Sag: **Skærbæk skole**

Emne: Dørskema s. 7

5711086#0 - 06 aftaler i dag med indiv. træ - Haster

5714744#0 - Loftet i mellembygning

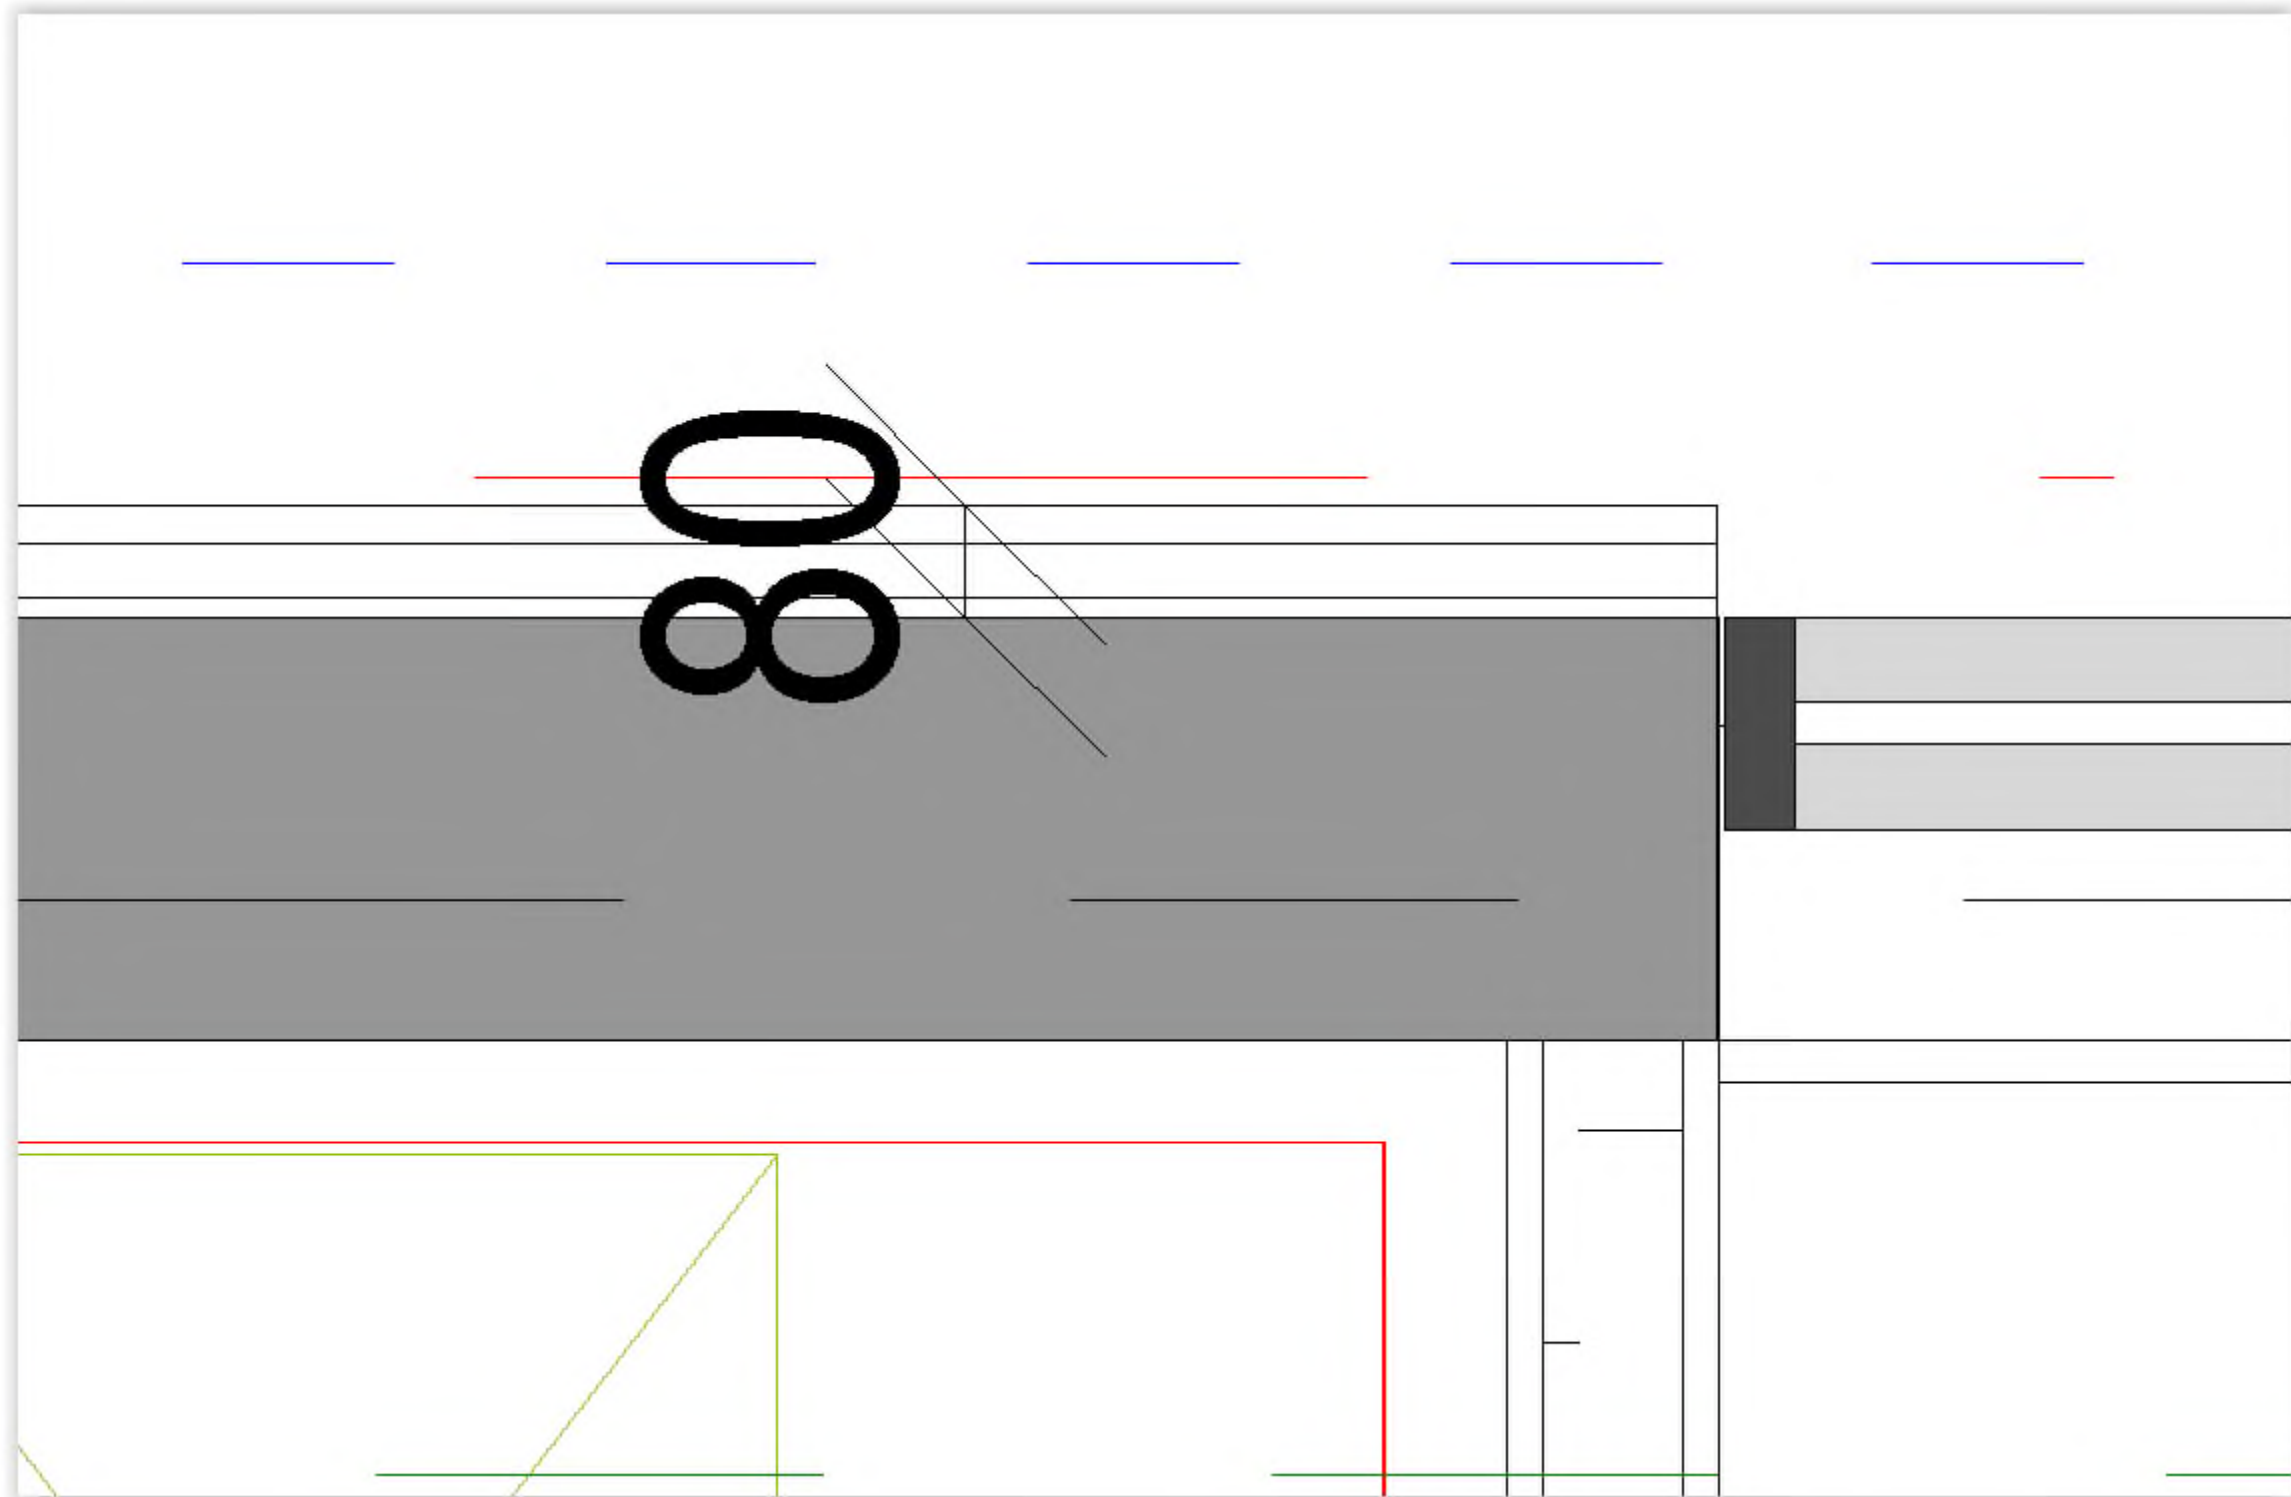
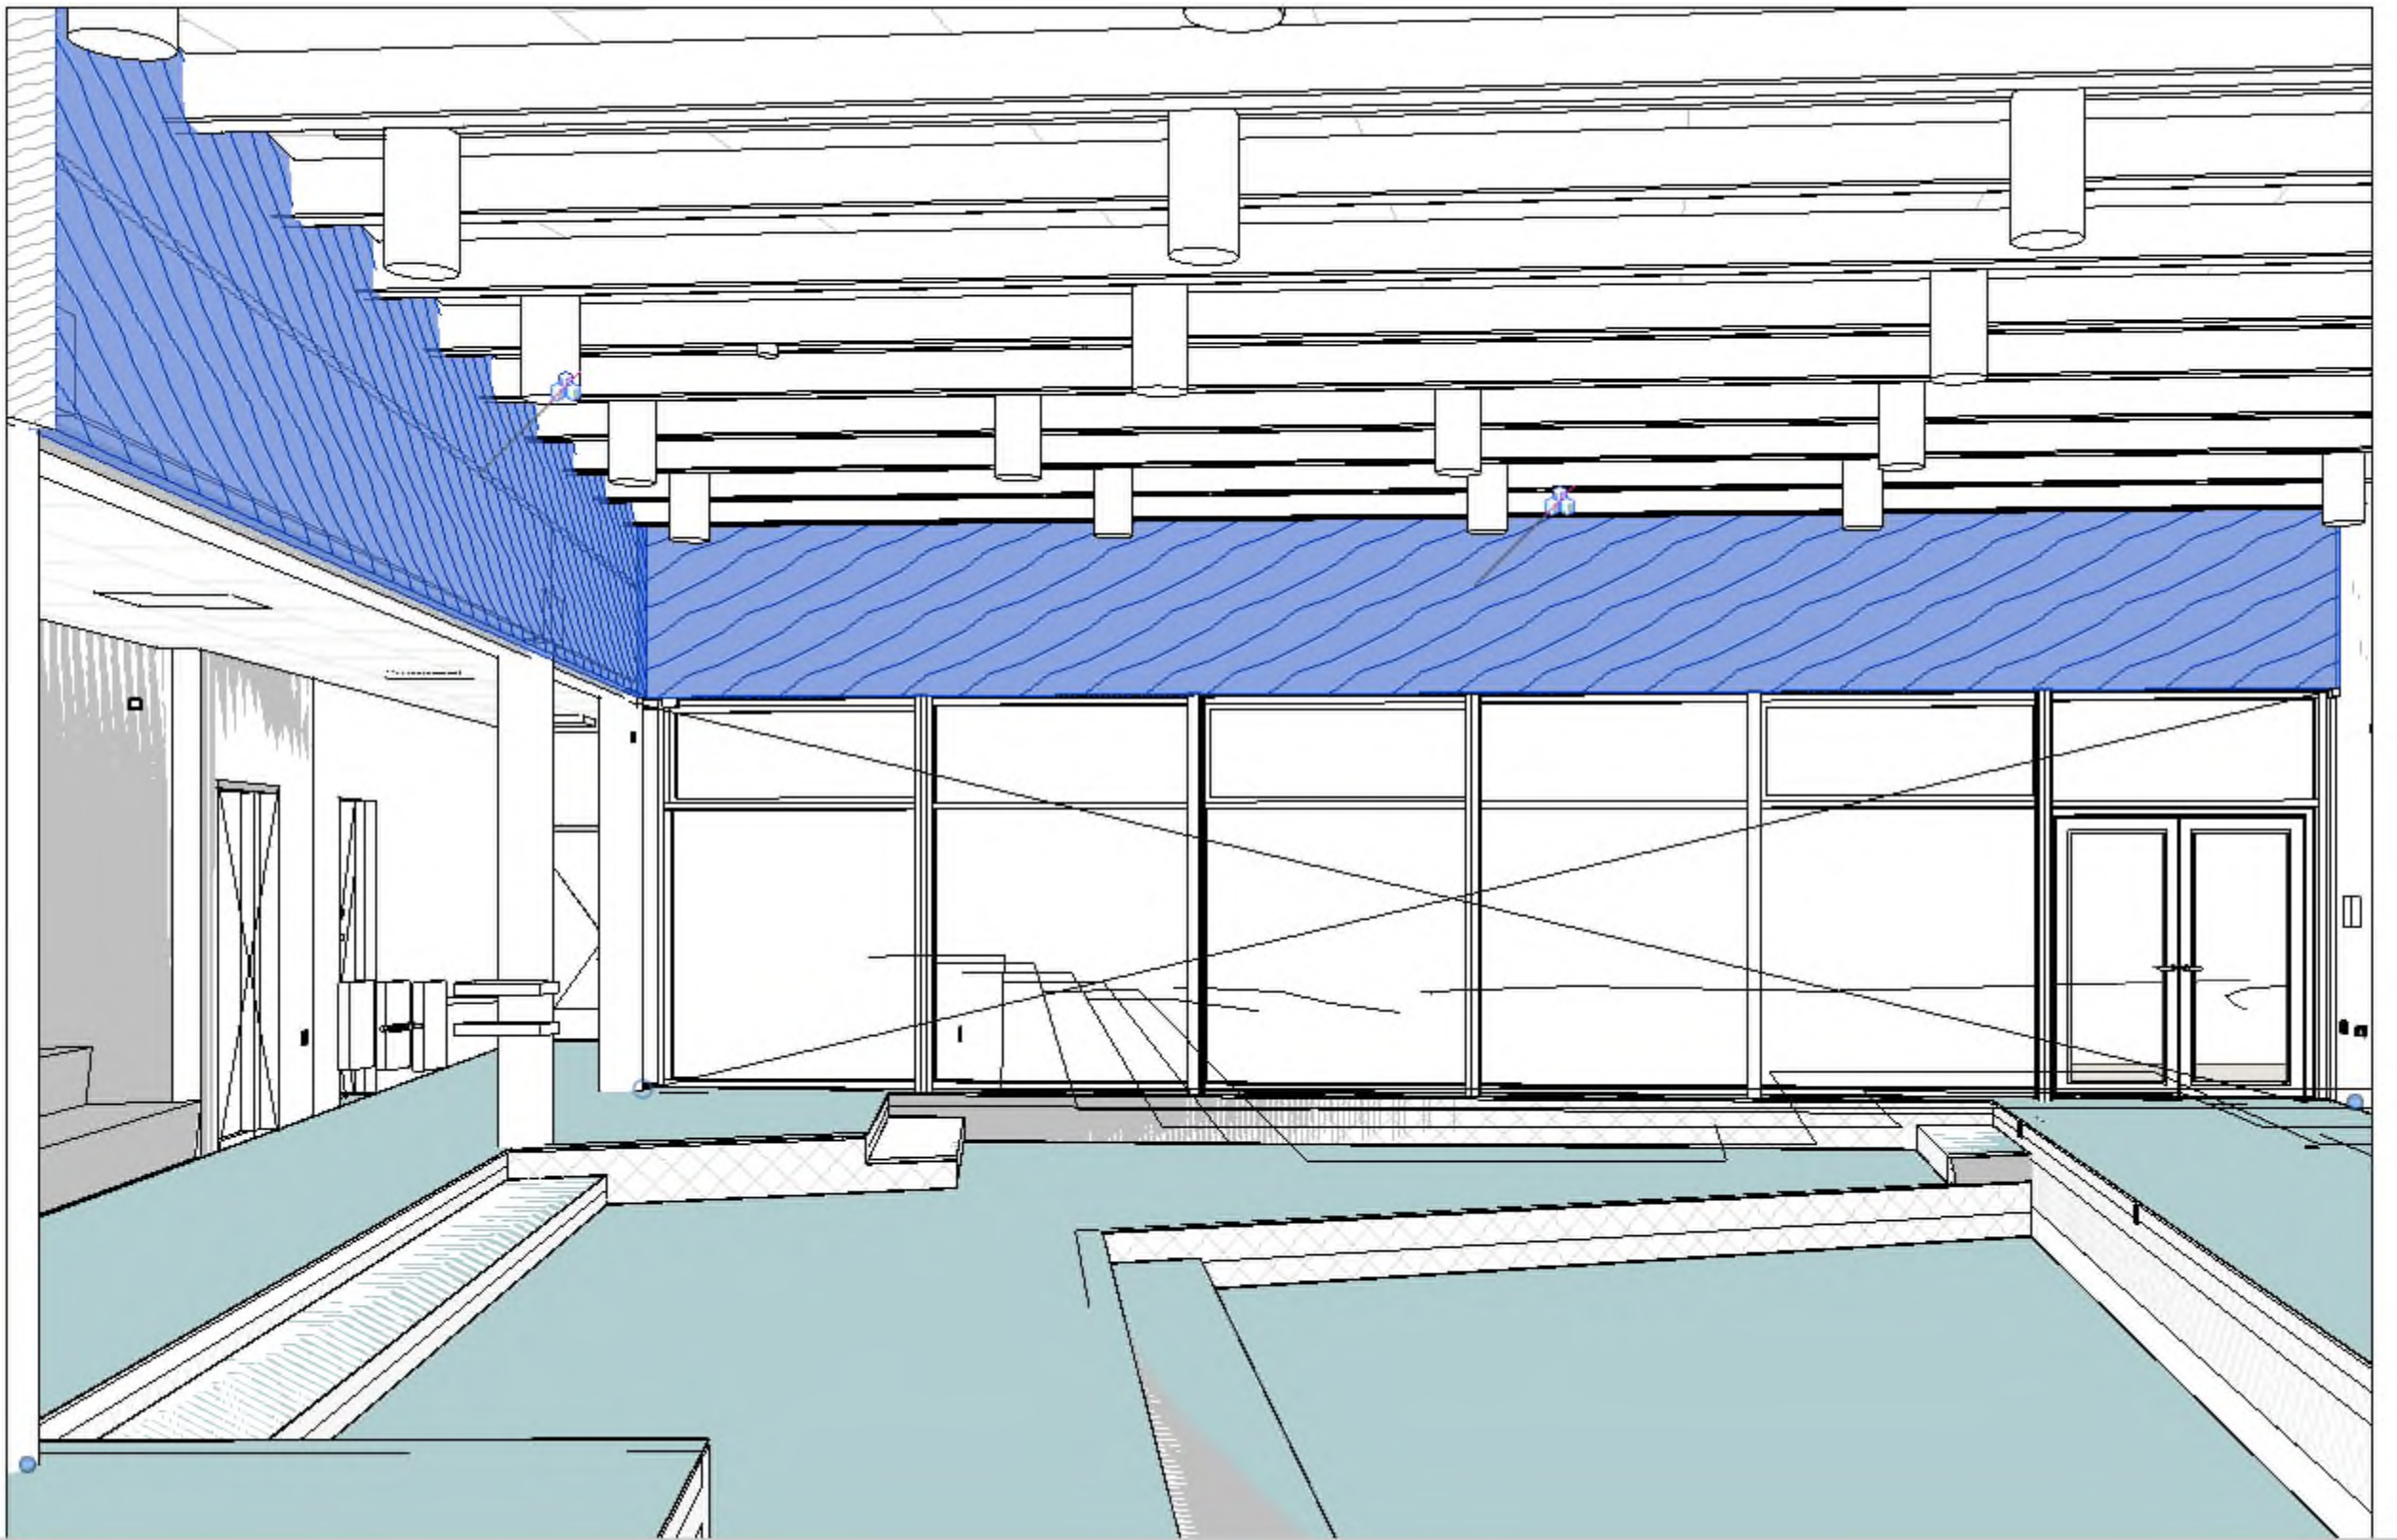
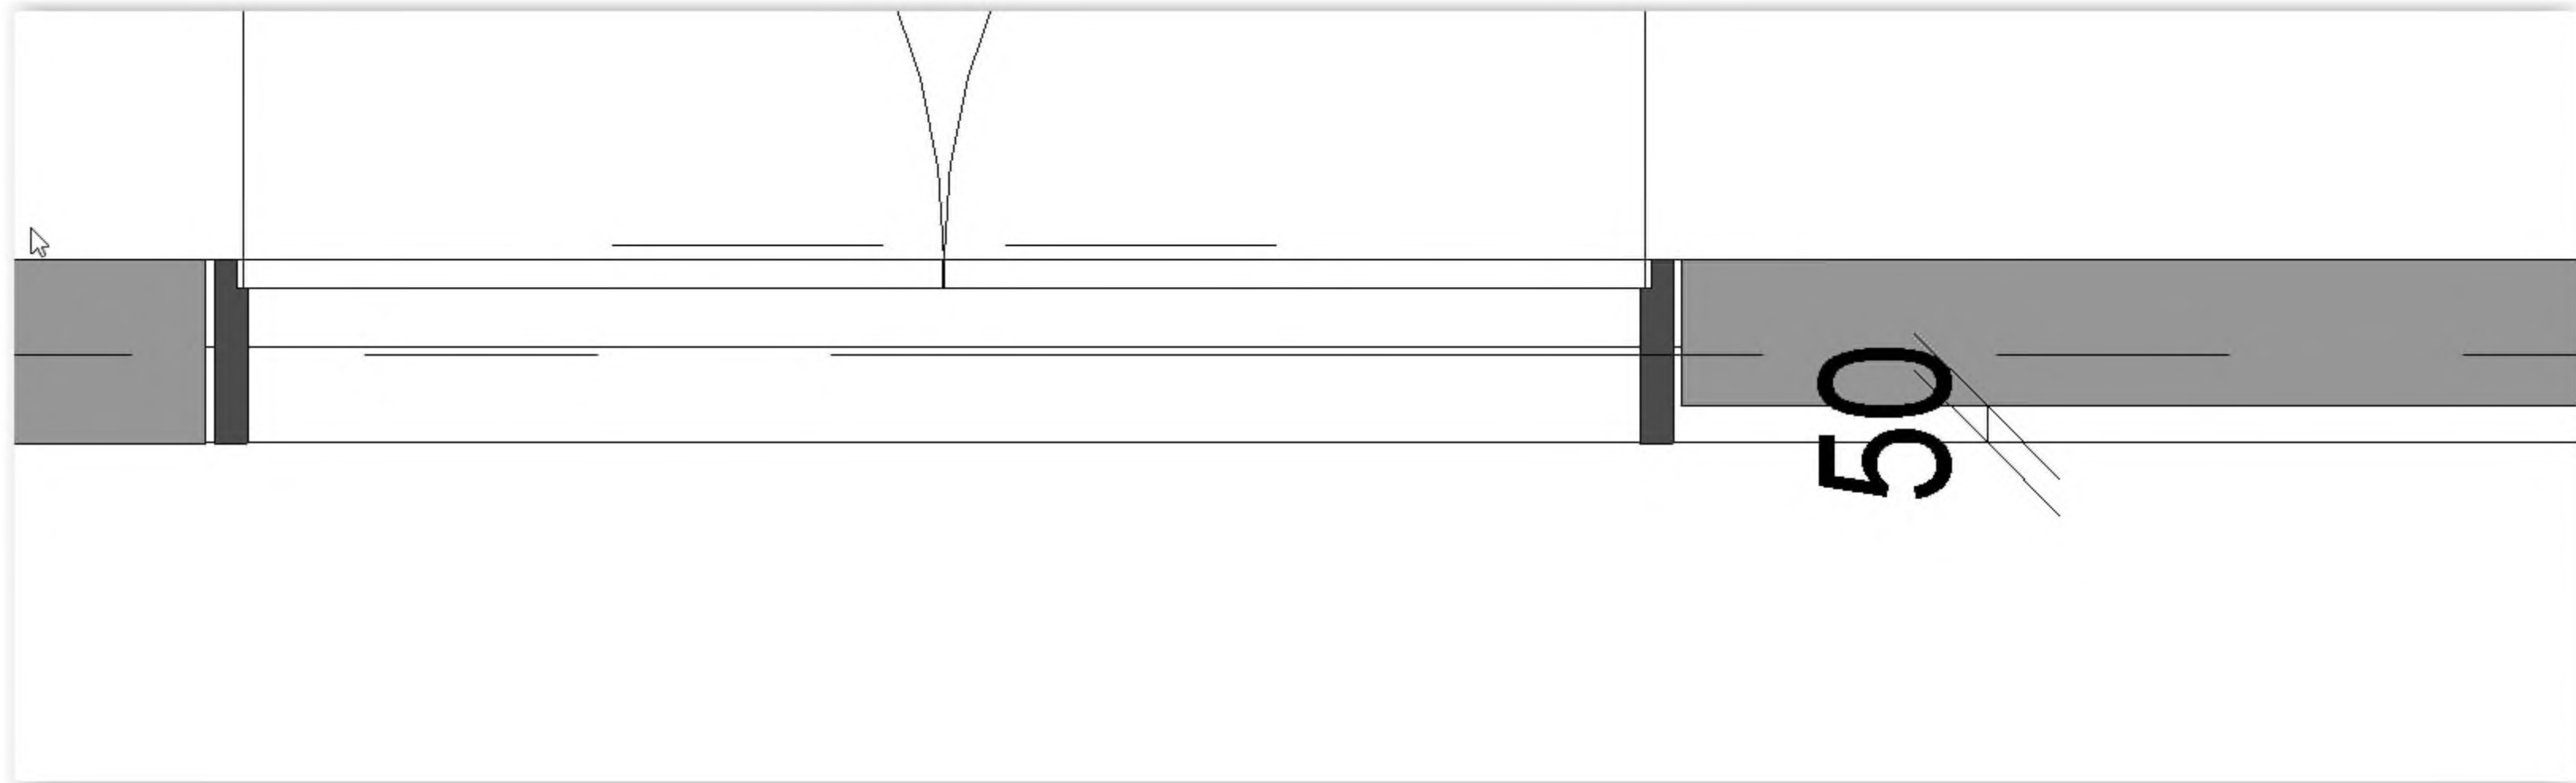
Jeg har ikke noget at tjekke tilbudslisten omkring det med træ indiv.
Men vi er enige om at der videreføres:

38x73 mm underlag på beton
Isolering ca 50 mm
Sort akustik dug
Og brædder som underbeklædning med 10 mm luft

Haster svar i det de skal med i ovnen
Kommune har tilkøbt ca 10 m2 i nicher

Der er afsat 80 mm til opbygning. Den må gerne være smallere.

I nicherne ved musik er der kun en niche på 50 mm så der skal i bruge en smal forskalling eller bore direkte i beton.

Du må gerne køre med en 25 x 100 forskalling hvis man kan få en batt på 25 mm ellers bruge en 45 x 45 med en 50 mm batt.
Du bestemmer hvad der passer bedst. (se lige efter uden på pladsen at vi ikke løber hen i et vindue eller noget andet i enderne)

Som du kan se på billederne så er den glatte blå med fjer og not – Den anden er med luft for akustik.
